## 改善箇所説明図

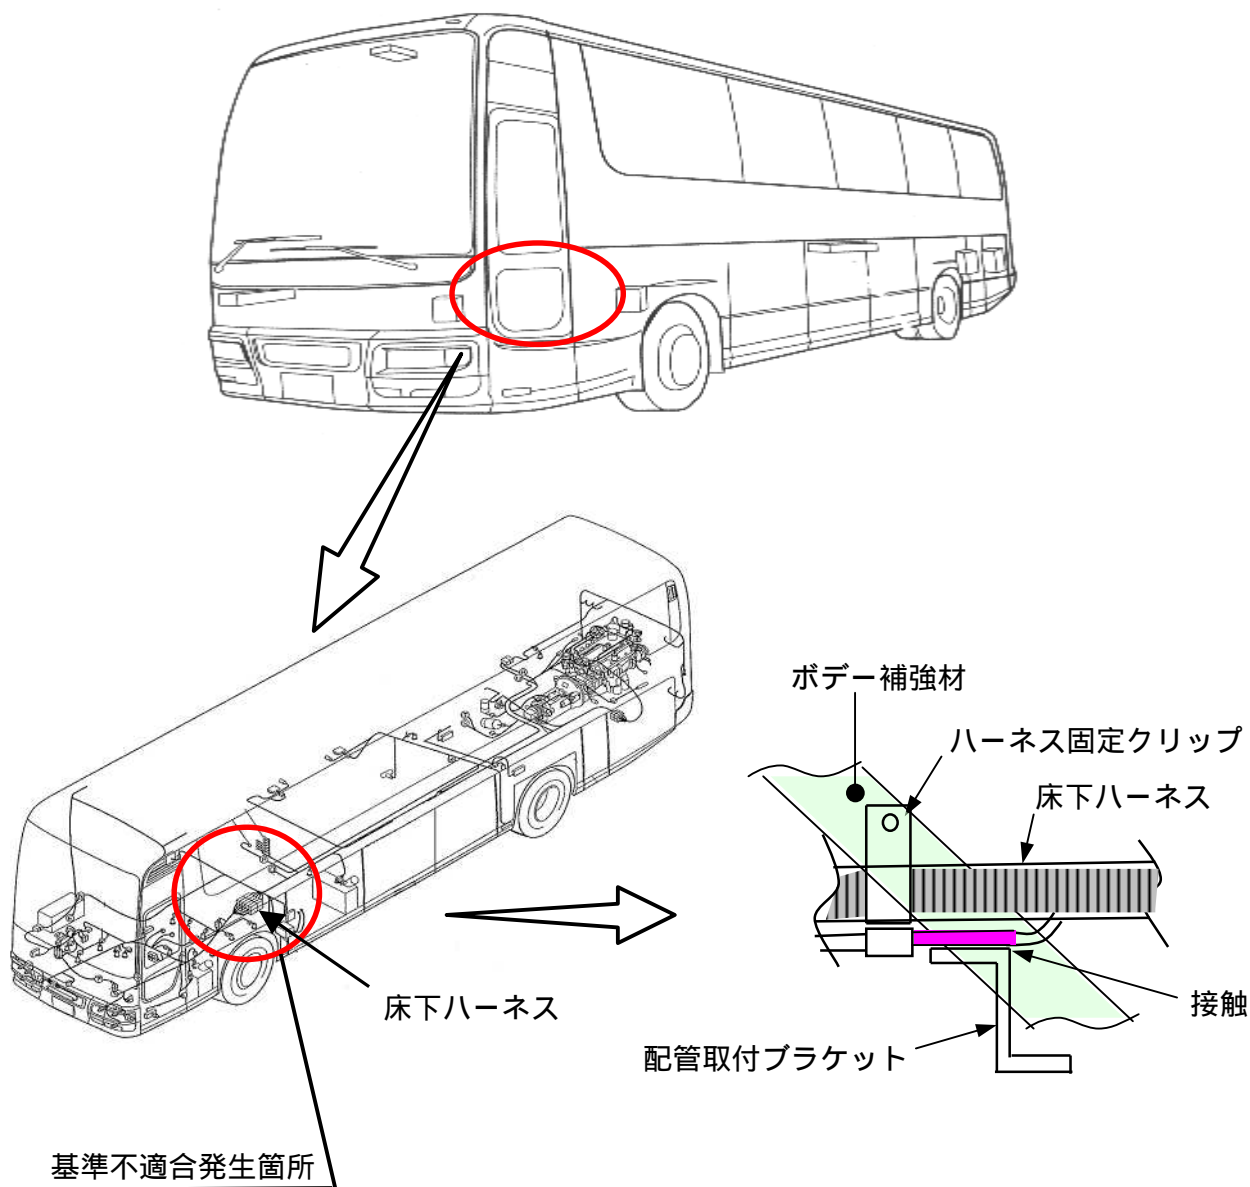
大型観光及び高速路線バスにおいて、床下ハーネスの固定クリップ取付位置が不適切なため、ハーネスが配管取付ブラケットと接触しているものがある。そのため、そのままの状態で使用を続けると、車両振動等により被覆が損傷し、最悪の場合、エンジンストール及び灯火器等が不灯に至るおそれがある。

全車両、当該ハーネスとブラケットの隙間を確認し、少ないものはハーネス固定クリップを移動する。なお、ハーネスに損傷がある場合はハーネスを修理する。

識別：運転者席左側ドア開口部のシリアルナンバープレート上部に緑色シールを貼付する。
